TRANS/WP.11/2003/6
22 August 2003

**Рабочая группа по перевозкам скоропортящихся
пищевых продуктов**

Представлено Германией

Предлагаемая поправка к Приложению 1, Добавление 2 "Точность"

Приложение 4 А: График

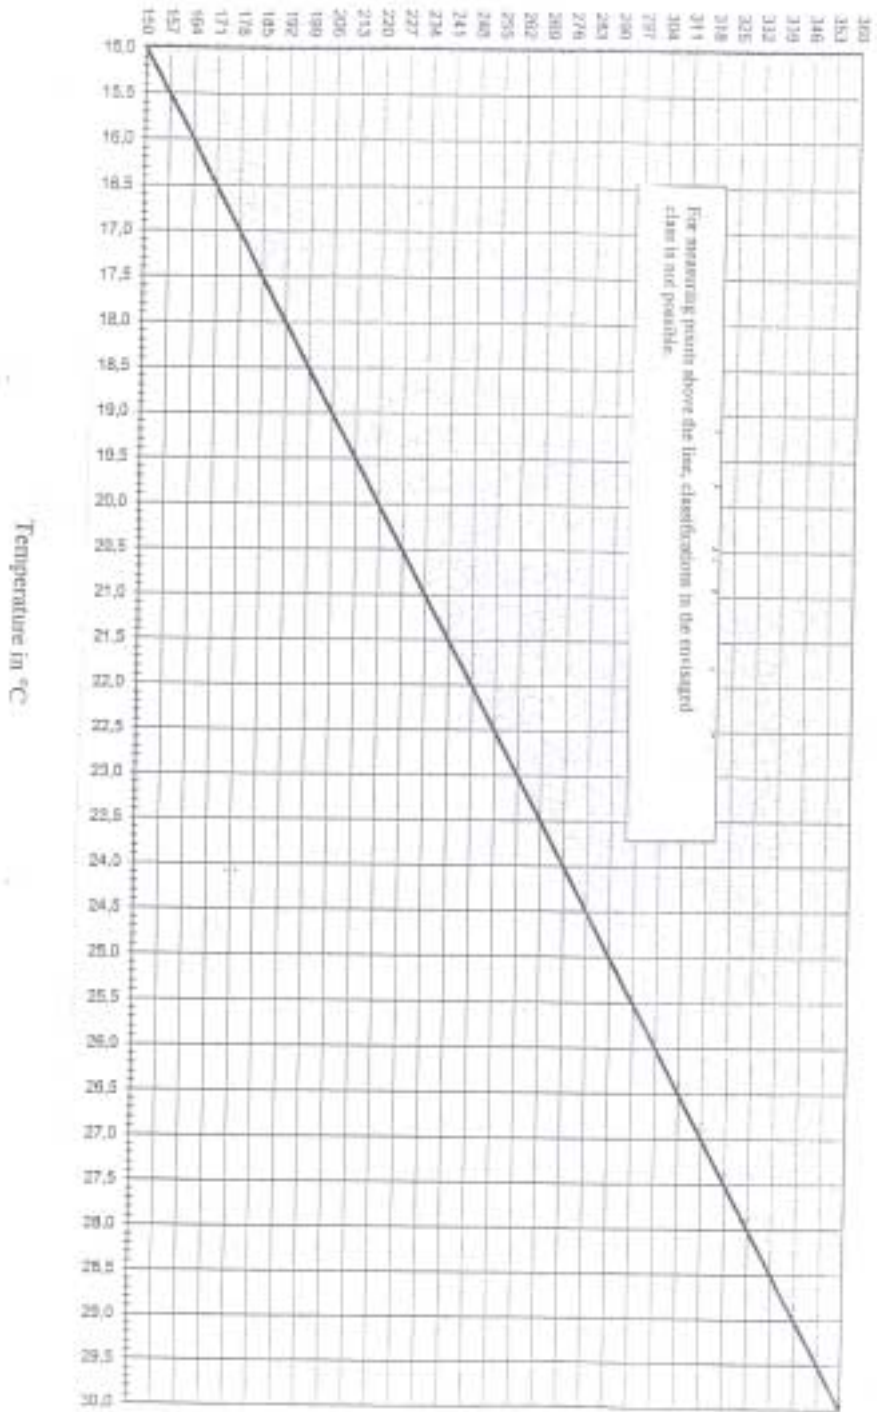
Конструкция холодильной установки для новых изолированных кузовов предусматривает температуру 30°C.

До настоящего времени в соответствующем положении говорилось лишь о том, что для испытания на охлаждение при наружной температуре по меньшей мере в 15°C температура, предусмотренная для надлежащего класса, должна быть достигнута в течение максимум 6 часов. Однако, холодопроизводительность холодильной установки варьируется в зависимости от конкретной наружной температуры. Поэтому результаты испытания одних и тех же транспортных средств-рефрижераторов механическим охлаждением при разных наружных температурах могут быть различными.

Добавить в Приложение 1, Добавление 2, пункт 49 b) перед последней фразой:

"... более низкой наружной температуре соответствует время охлаждения, указанное в приложениях 4 А и В...".

Надписи, относящиеся к диаграмме:

Максимальное время охлаждения в зависимости от наружной температуры

Для величин выше линии классификация в предполагаемый класс невозможна!

Все запятые в указанных величинах следует заменить на точки.
